MODIFICATION SIMPLIFIÉE DU P.L.U.

PRÉSENTATION DES AJUSTEMENTS PROPOSÉS AU PLAN LOCAL D'URBANISME

Corrections d'erreurs matérielles

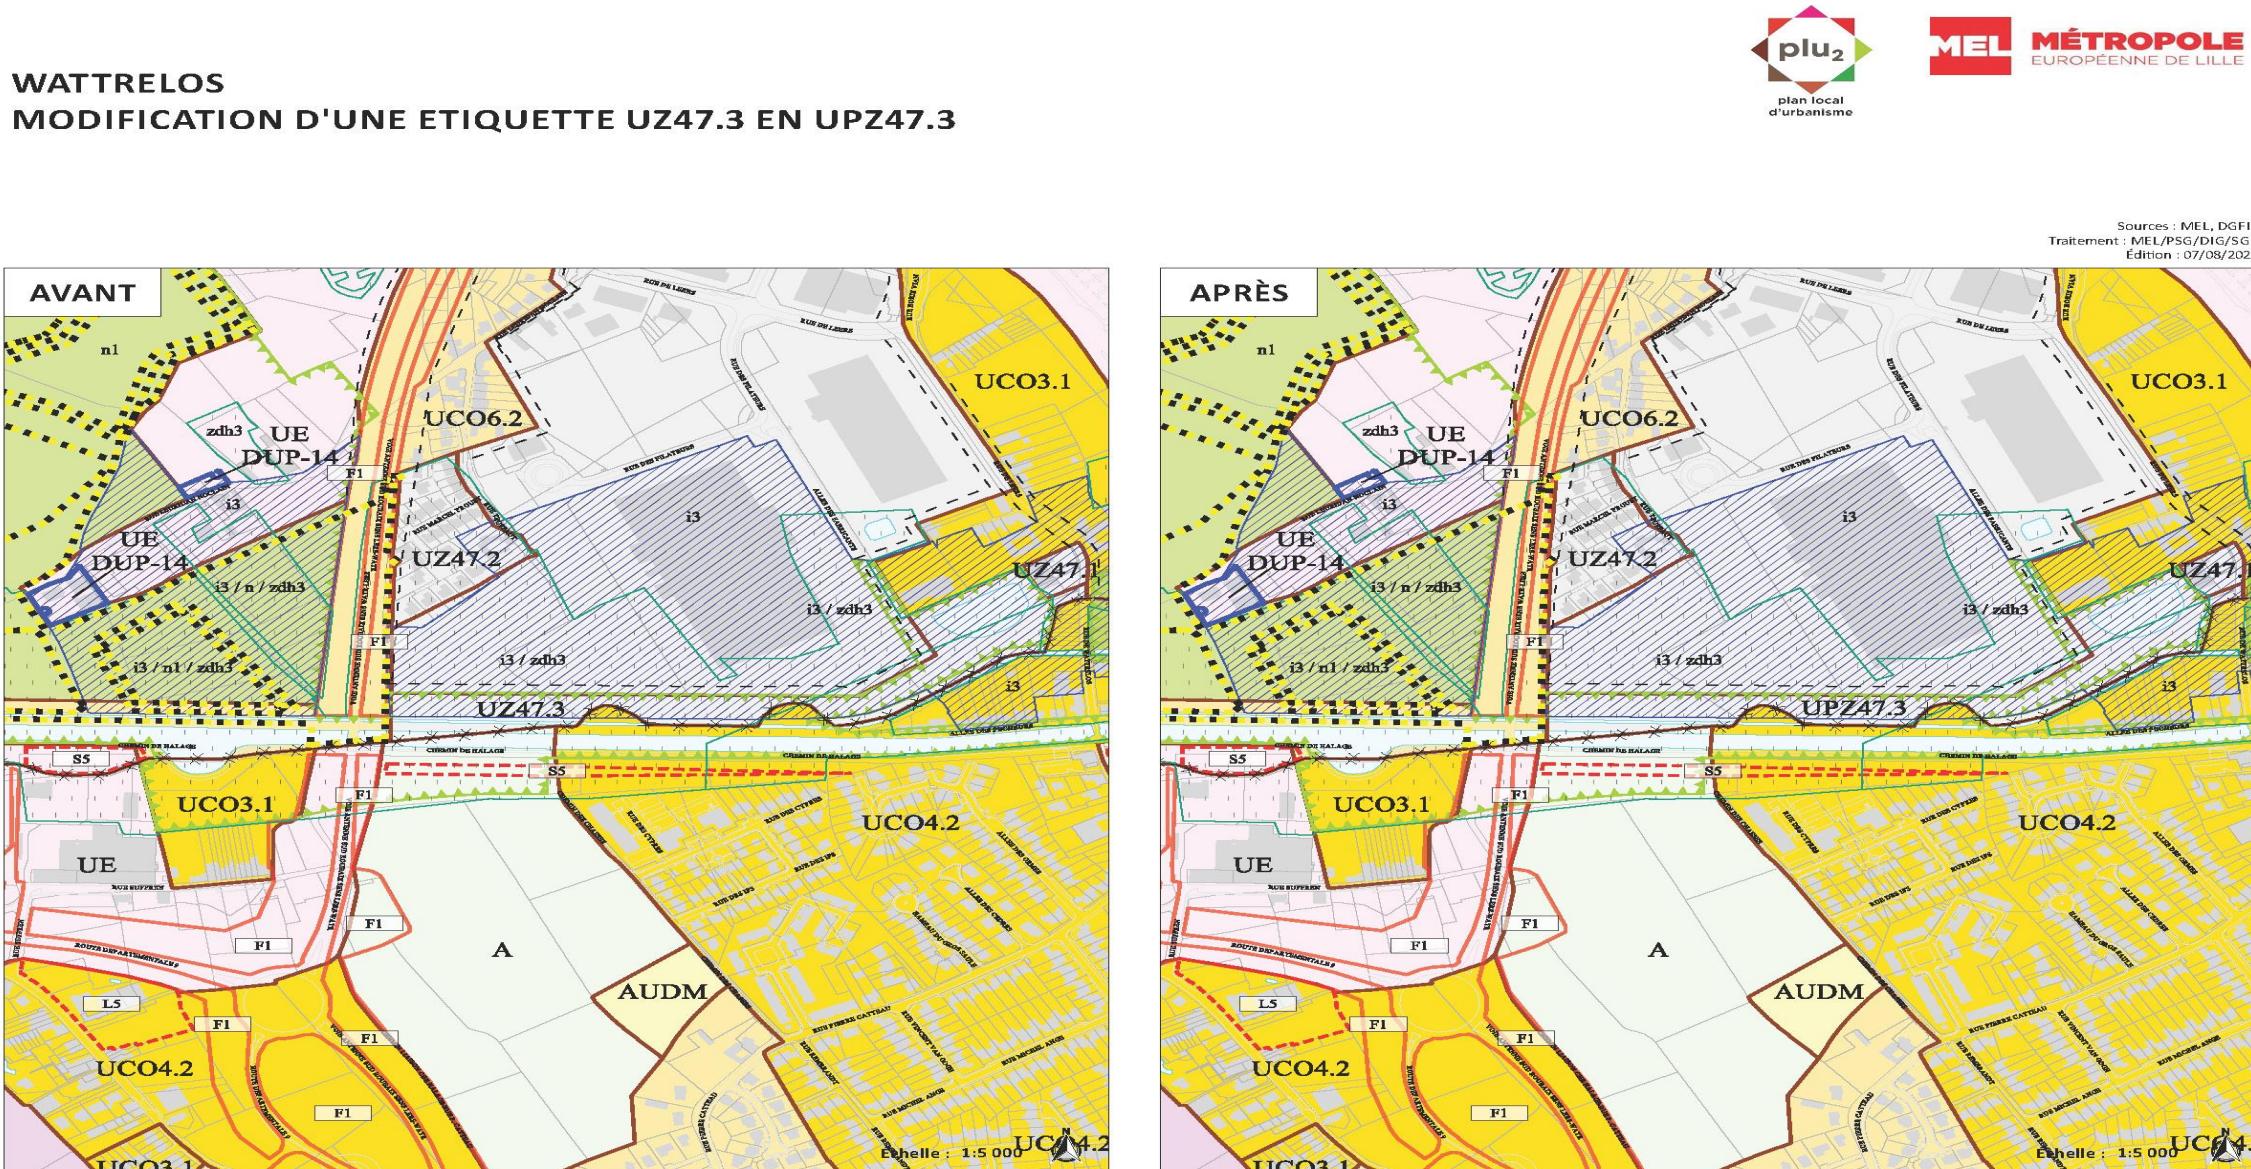
Modification du sigle UZ47.3 en UPZ47.3 sur la carte de destination des sols, en bordure de la limite communale séparant Leers et Wattrelos (au sud de la ZAC du Parc du Beck).

WAVRIN Secteur rue Vincent Auriol
AJOUT D'ETIQUETTES MANQUANTES

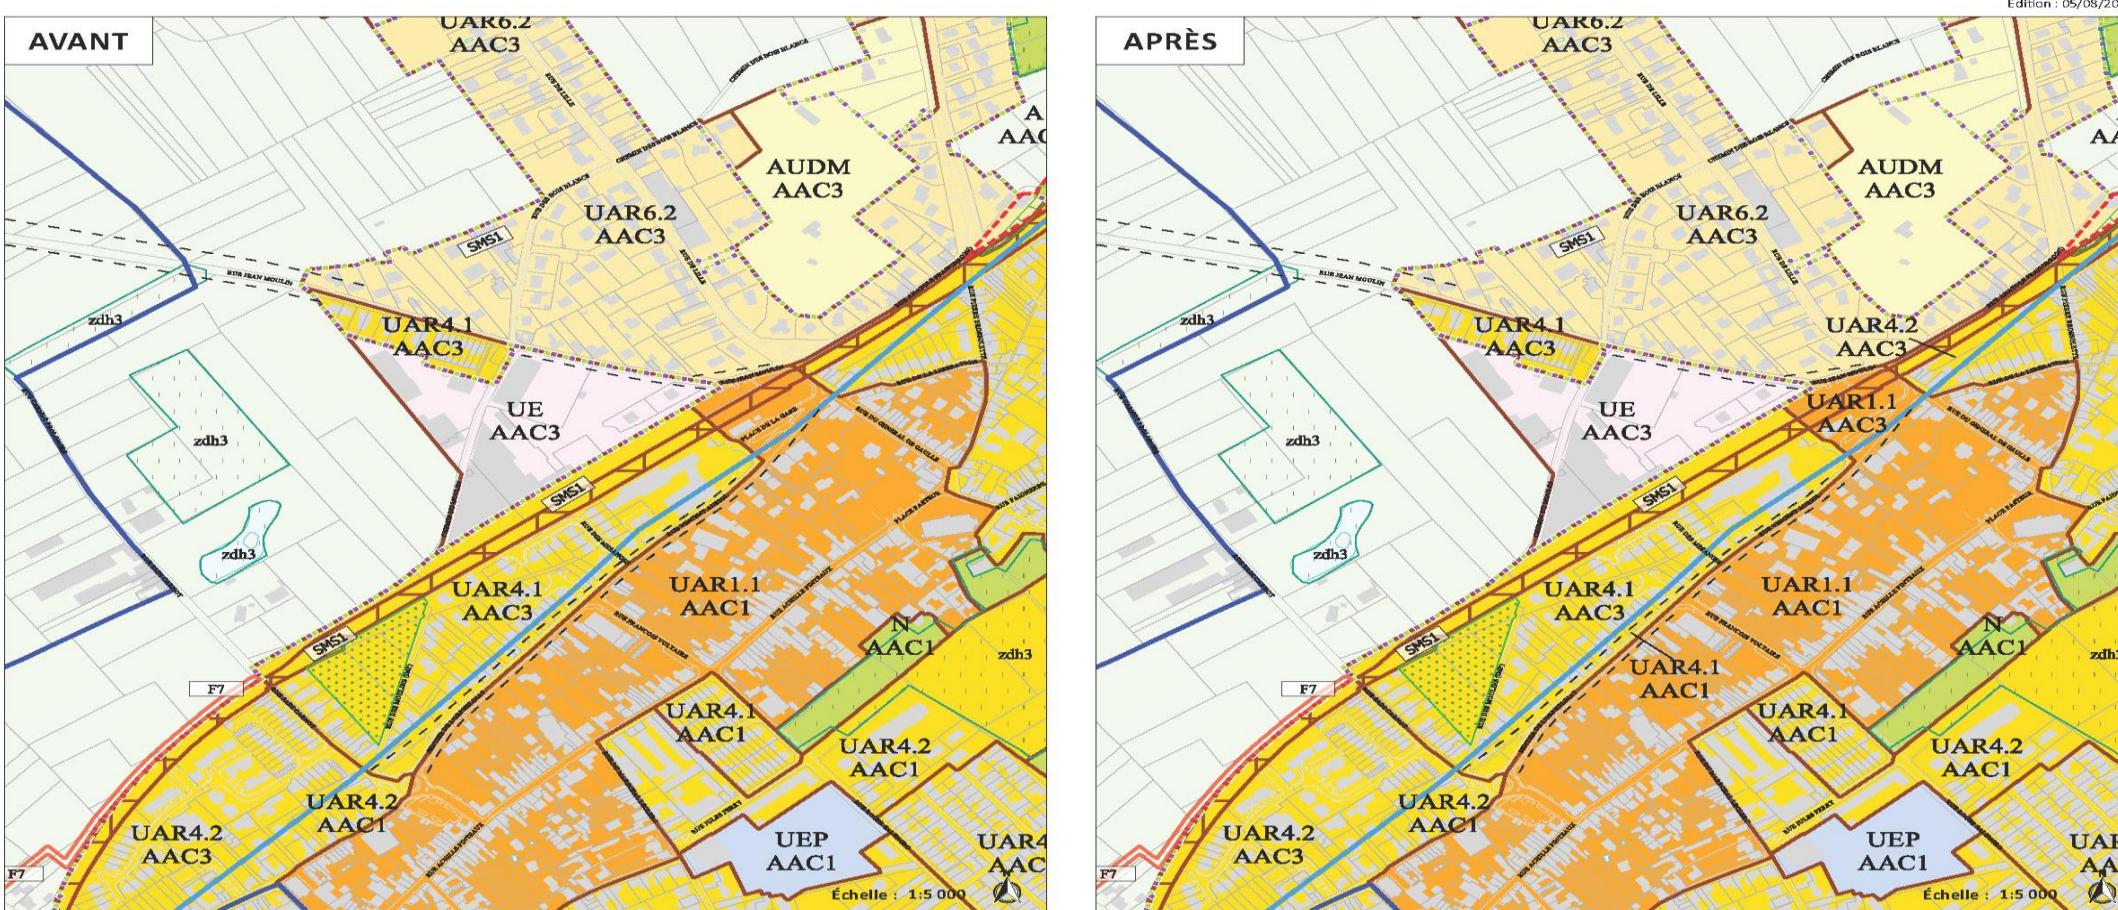
Ajout des sigles UAR1.1 AAC3, UAR4.2 AAC3, UAR4.1 AAC3, UAR 4.1 AAC1 sur le plan de destination des sols, sur le secteur situé rue Vincent Auriol, place de la Gare, avenue de la Libération

WAVRIN Secteur rue Georges Clémenceau AJOUT D'ETIQUETTES MANQUANTES

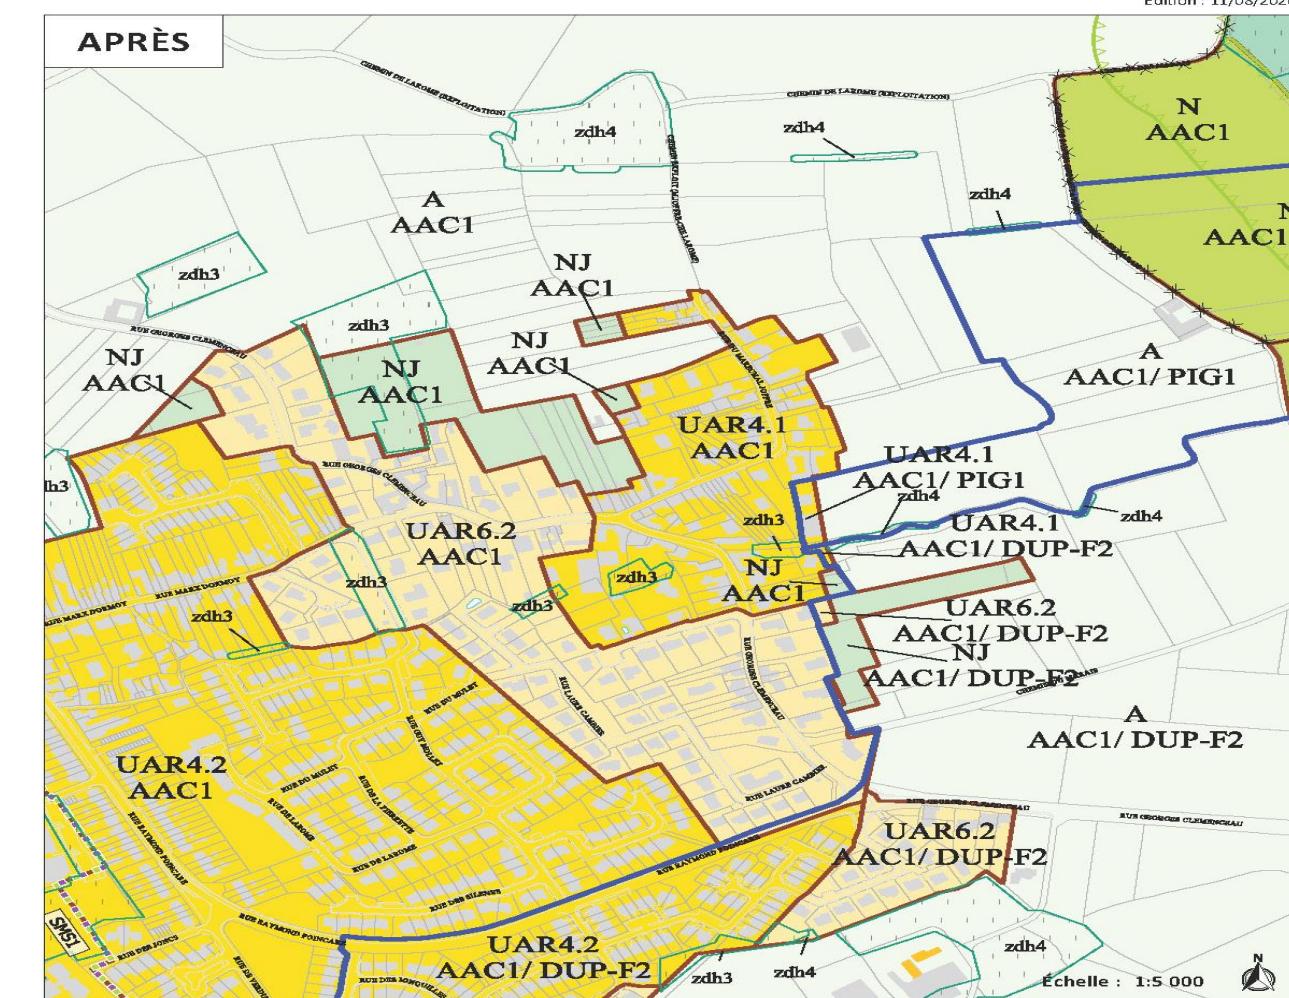
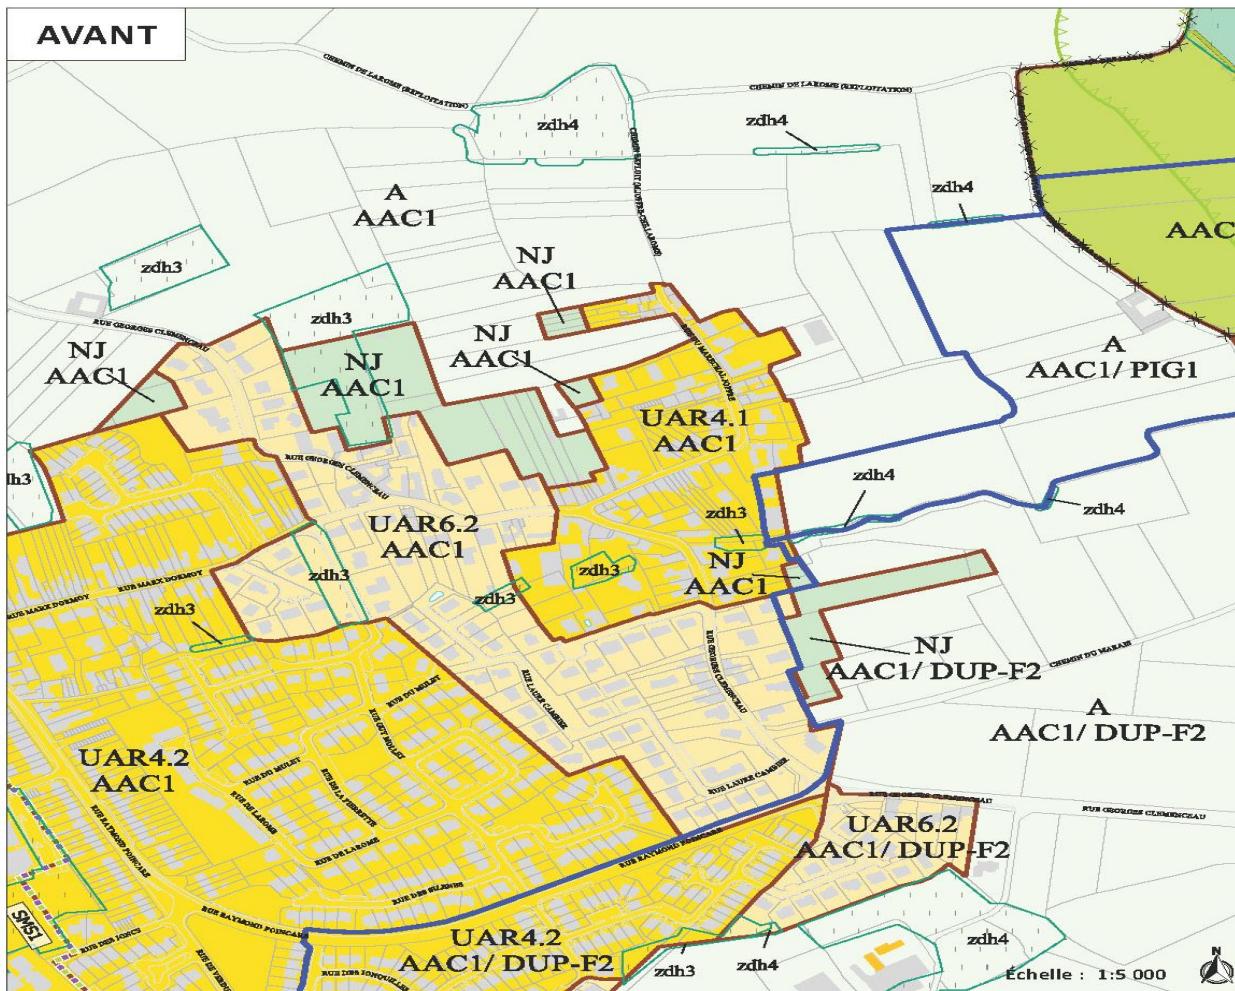
- Ajout des sigles UAR4.1 AAC1/PIG1, UAR4.1 AAC1 / DUP F2, UAR 6.2 AAC1 / DUP F2 sur le plan de destination des sols, sur le secteur situé rue Georges Clémenceau, rue du Maréchal Joffre.

WAVRIN Secteur rue Jean Baptiste Lebas AJOUT D'ETIQUETTES MANQUANTES

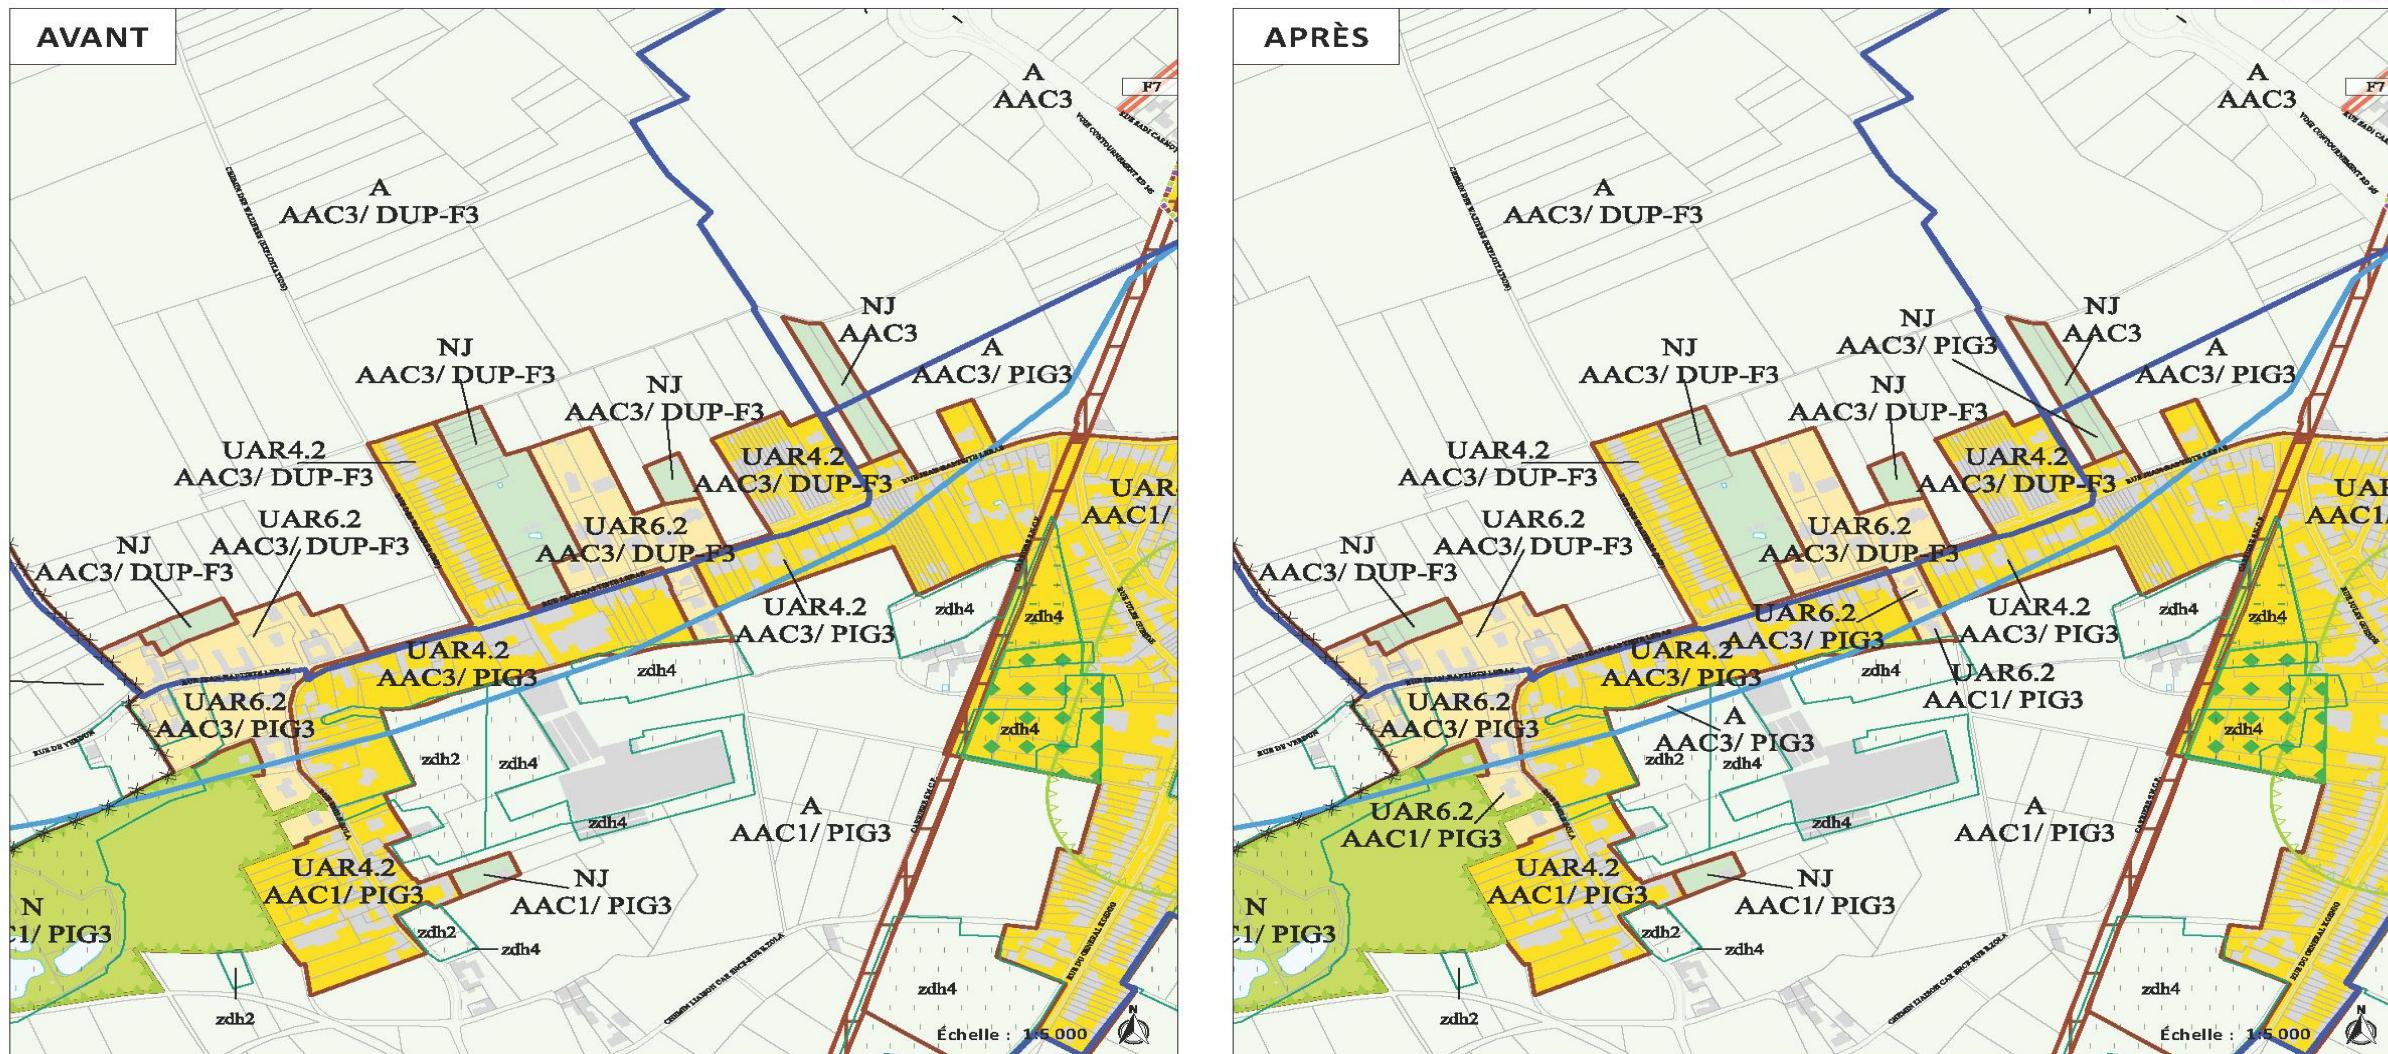
- Ajout des sigles NJ AAC2/PIG3, A AAC1/PIG3, UAR6.2 AAC1/PIG3, UAR6.2 AAC3/PIG3, A AAC3/PIG3, UAR6.2 AAC1/PIG3 sur le plan de destination des sols, sur le secteur situé rue Jean-Baptiste Lebas, rue Emile Zola.
